（2024年9月9日掲載）2023年9月に東京都から要請を受け、施設計画の工夫や樹木の調査結果をふまえた計画の見直しを行いました。伐採本数を減らし、さらにみどりを増やす計画となります。

完成後のみどりが増えます

01 伐採される樹木を減らします

見直し後の伐採本数124本減少のエリア分布

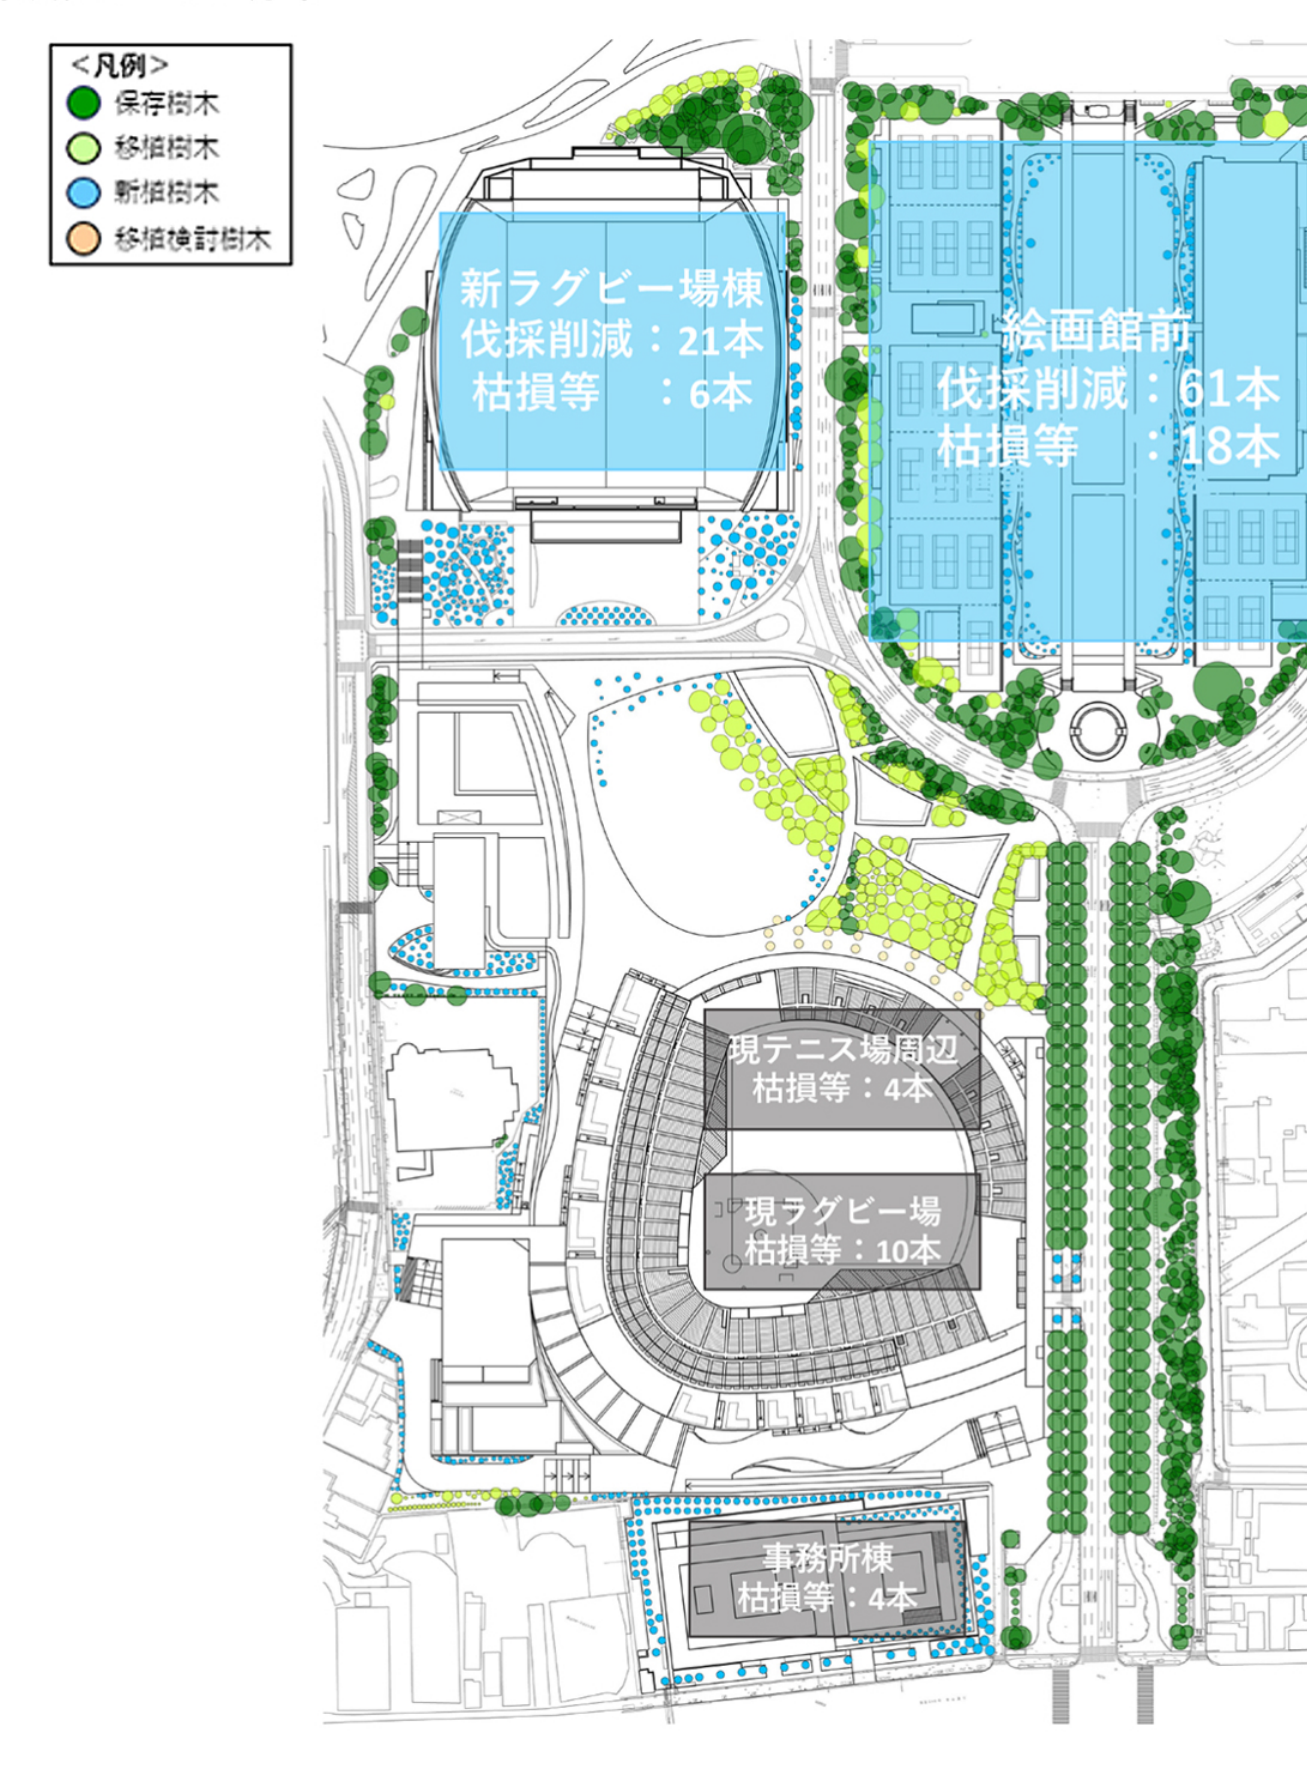
以下により、**伐採樹木は見直し前の743本から619本に124本減ります。**

- ✓ 新ラグビー場と絵画館前エリアの施設計画の工夫
- ✓ 2023年毎木調査（樹木一本ごとの調査）をふまえた保存もしくは移植への見直し
- ✓ 既存樹木の枯損（枯れや腐り）など

01 新ラグビー場の計画の工夫

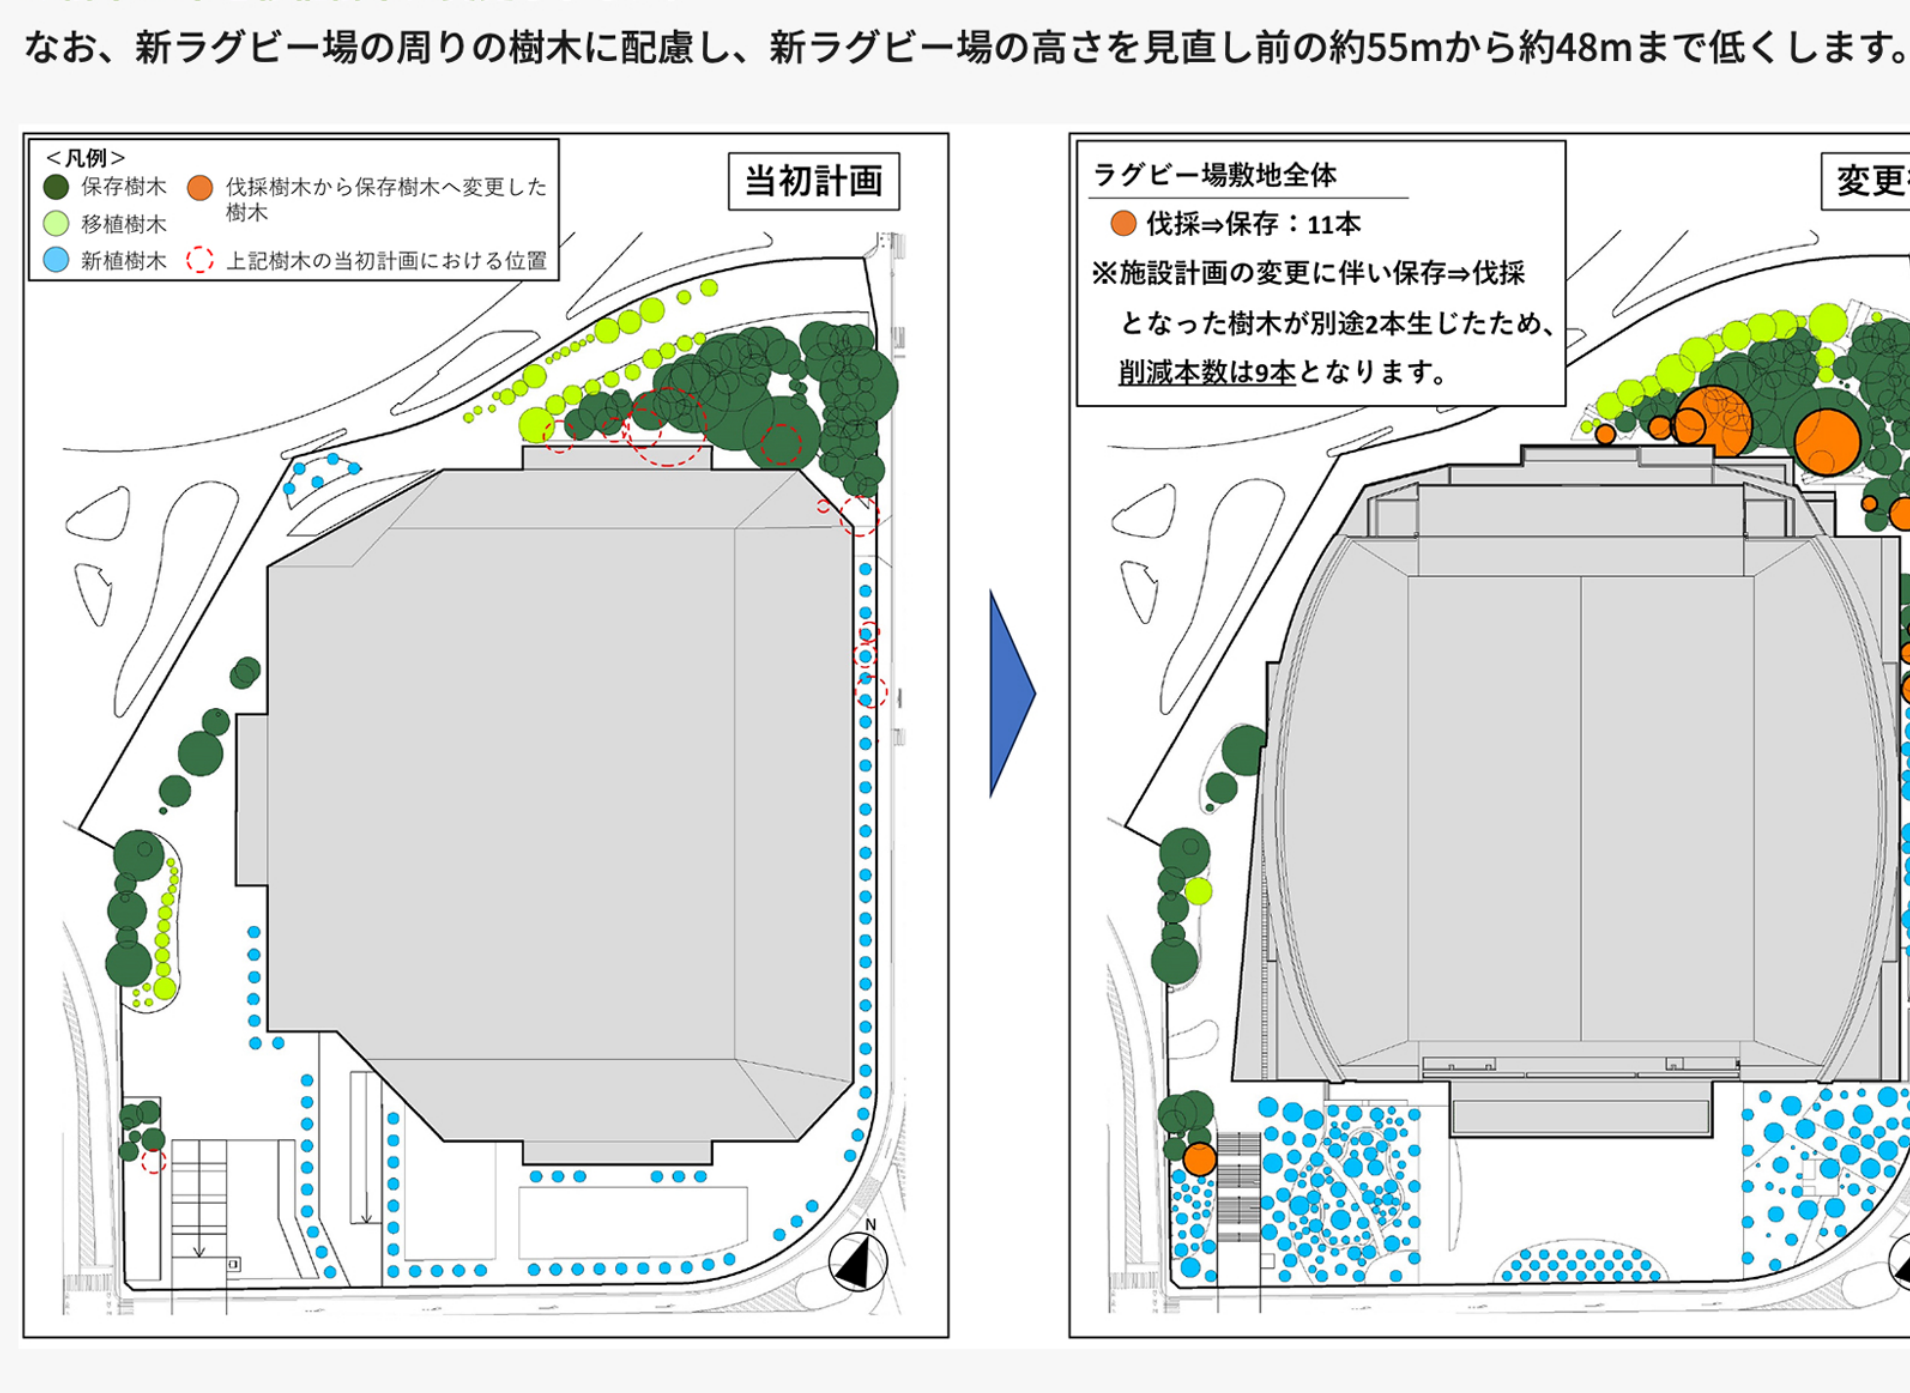
新ラグビー場の敷地内の伐採本数は27本減ります（枯損などの6本を含みます）。

- ✓ 新ラグビー場の北側部分を一部縮小することで、建国記念文庫のエリアの**伐採予定の樹木9本を保存樹木に変更**しました。
- ✓ 2023年毎木調査をふまえて、樹勢が回復した樹木や、移植前の根の準備作業ができるようになった樹木など、**伐採予定の樹木12本を移植樹木に変更**しました。
  なお、新ラグビー場の周りの樹木に配慮し、新ラグビー場の高さを見直し前の約55mから約48mまで低くします。

02 絵画館前エリアの計画の工夫

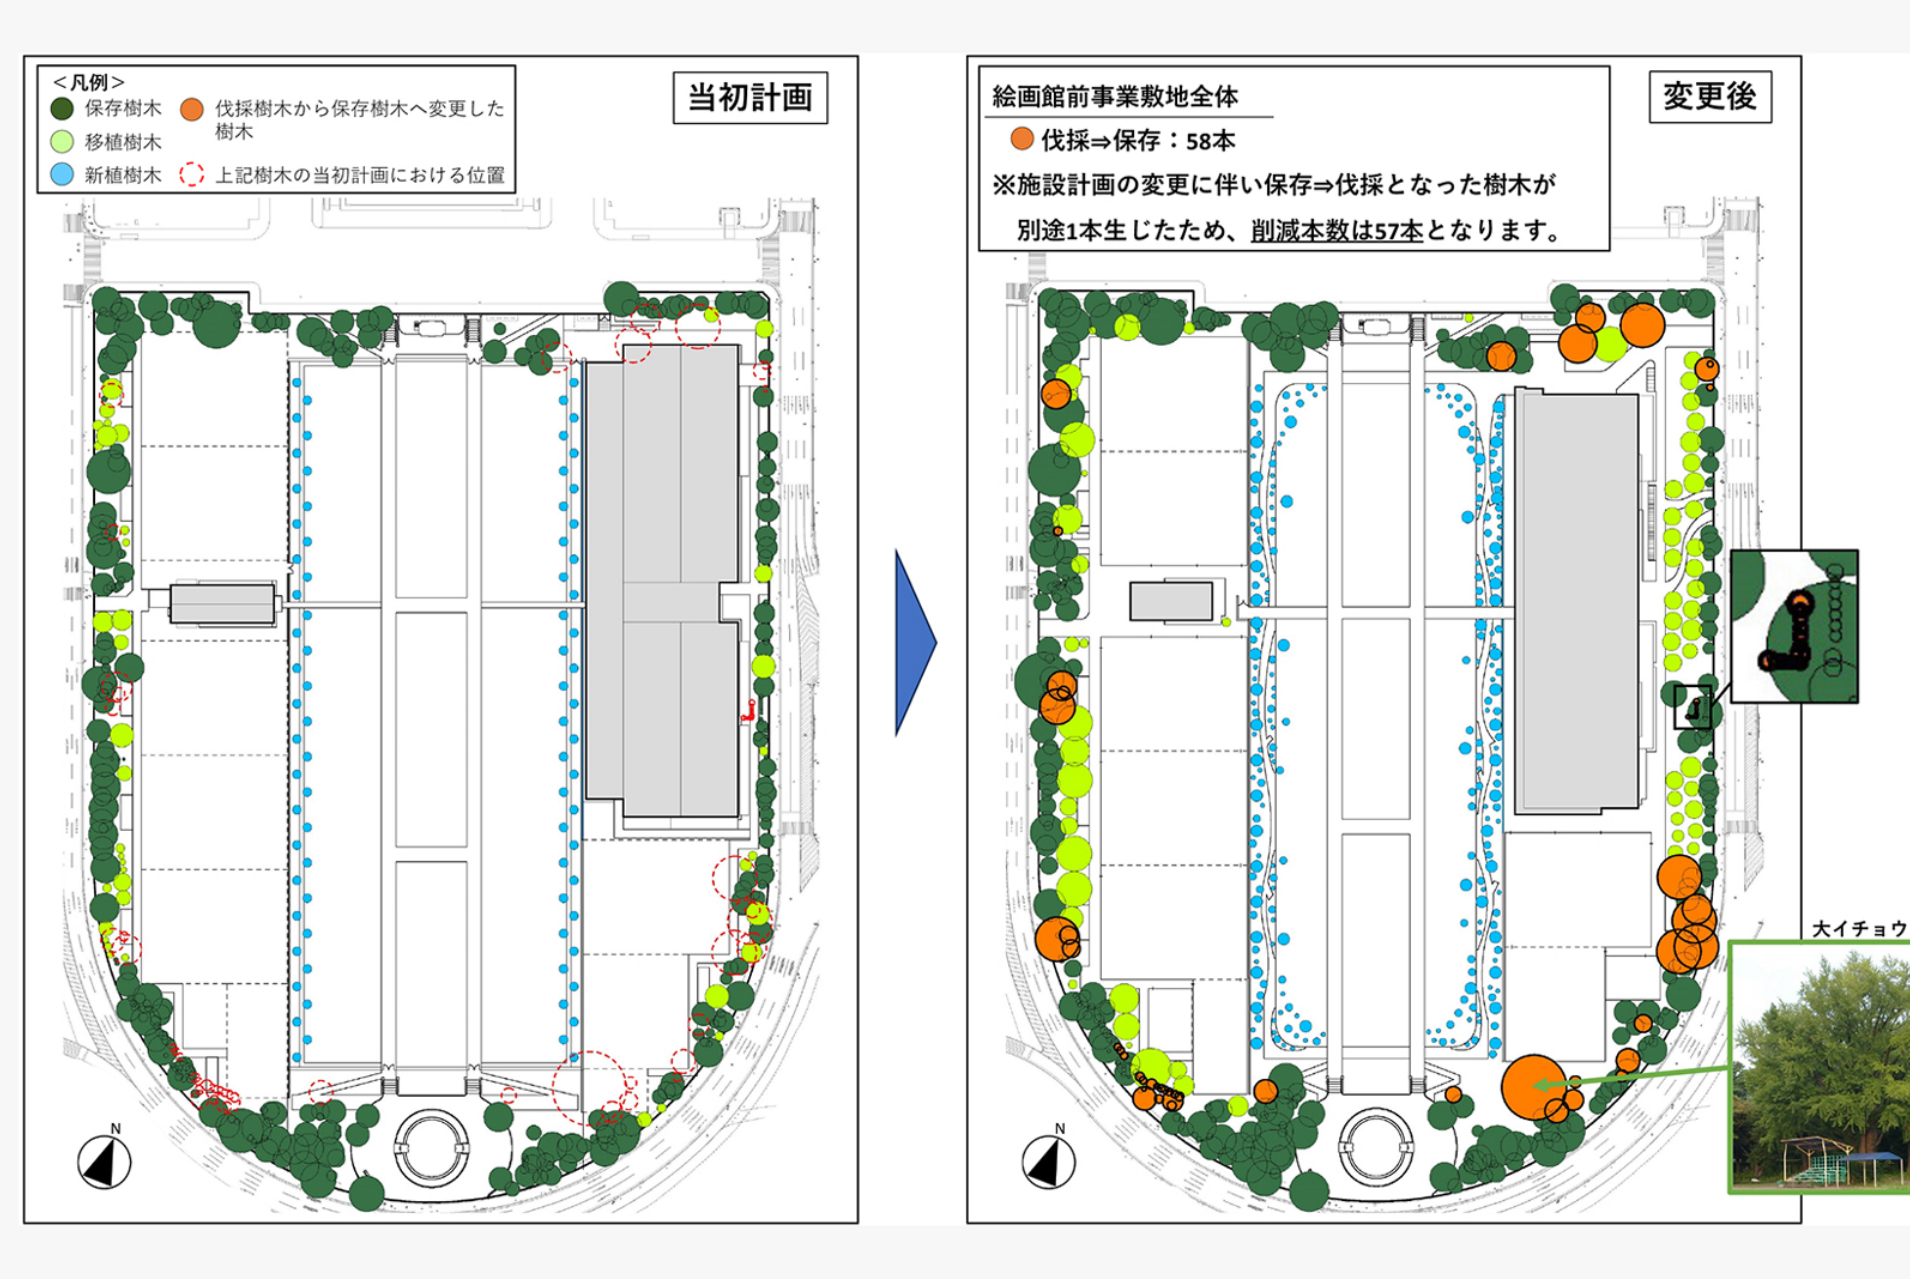
絵画館前エリアの伐採本数は79本減ります（枯損などの18本を含みます）。

- ✓ 建物などの配置を変えたり縮小したりすることで、**伐採予定の樹木55本を保存樹木に変更**しました。
- ✓ 丸池の周りの計画を変えることで、**伐採予定の樹木2本を保存樹木に変更**しました。
- ✓ 2023年毎木調査をふまえて、樹勢が回復した**伐採予定の樹木4本を移植樹木に変更**しました。

02 新球場の幅の拡大と更なる根の保全方針

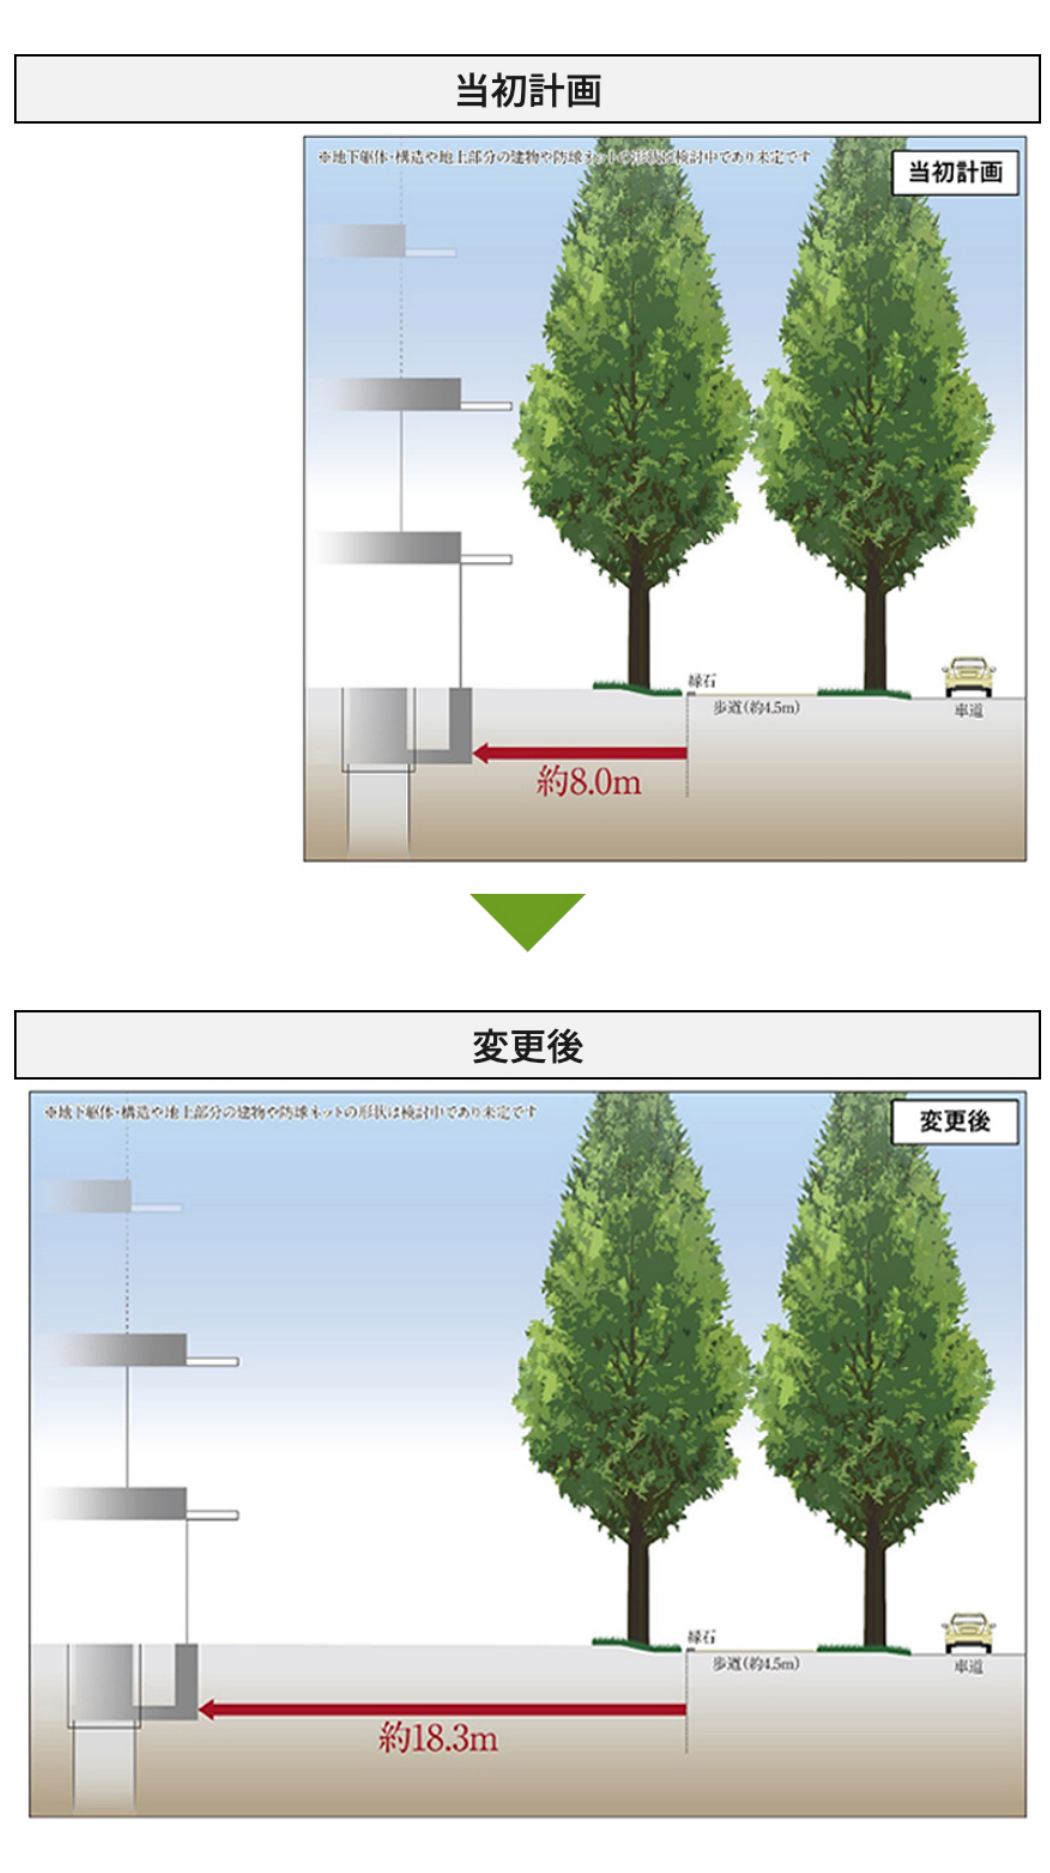
- ✓ 調査結果をふまえ、いちょう並木の歩道の縁石から約17m離れた位置までを「根を守る範囲」とし、さらに約1.3mを根が伸びるスペースや工事のためのスペースとして確保する方針としました。
- ✓ この結果、**新球場と並木の幅を約8mから約18.3mに広げる**方針としました。いちょうの「根を守る範囲」は2倍以上に広がり、いちょうの生育にとってより良い環境になります。
